THE PROBLEM SOLVER®

Panne de joint à rotule inférieur

**Joint à rotule inférieur
MOOG® Problem Solver® K7467**

JOINT DE CARDAN EXTÉRIEUR

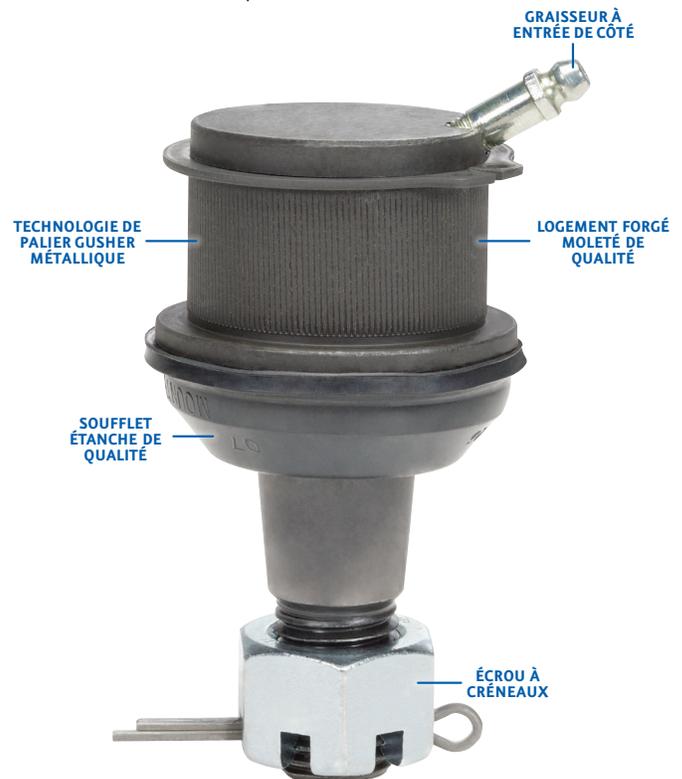
Les conceptions de constructeur d'origine et d'autres fournisseurs peuvent amener une panne prématurée sur des véhicules soumis à des conditions routières dures ou à usage intensif.

- Le palier en matière plastique subit une usure très prononcée.
- Il n'est pas prévu de rattrapage de jeu ce qui peut entraîner un fléchissement excessif et une dégradation du serrage dans la cavité quand le palier s'use.
- Le joint à rotule d'origine ne permet pas de graissage, et le très faible espace disponible pour l'installation rend difficiles des interventions sur des joints à rotule d'autres fournisseurs.

NOTEZ L'ESPACE RESTREINT

Le joint à rotule MOOG® Problem Solver® K7467 comporte de nombreuses améliorations par rapports aux joints à rotule d'origine et d'autres fournisseurs.

- Un palier exclusif type "gusher" à revêtement de poudre métallique améliore la résistance et la durabilité.
- Une rondelle Belleville assure un rattrapage de jeu adéquat et un serrage régulier dans la cavité pendant la durée de service de la pièce.
- Un logement moleté de qualité permet la solidité et une installation sûre.
- Un soufflet de qualité en polychloroprène noir dure plus longtemps que les soufflets en néoprène bleu.
- Un graisseur en entrée de côté permet un entretien facile du joint à rotule toujours monté sur le véhicule.
- Un écrou à créneaux pour faciliter l'installation.
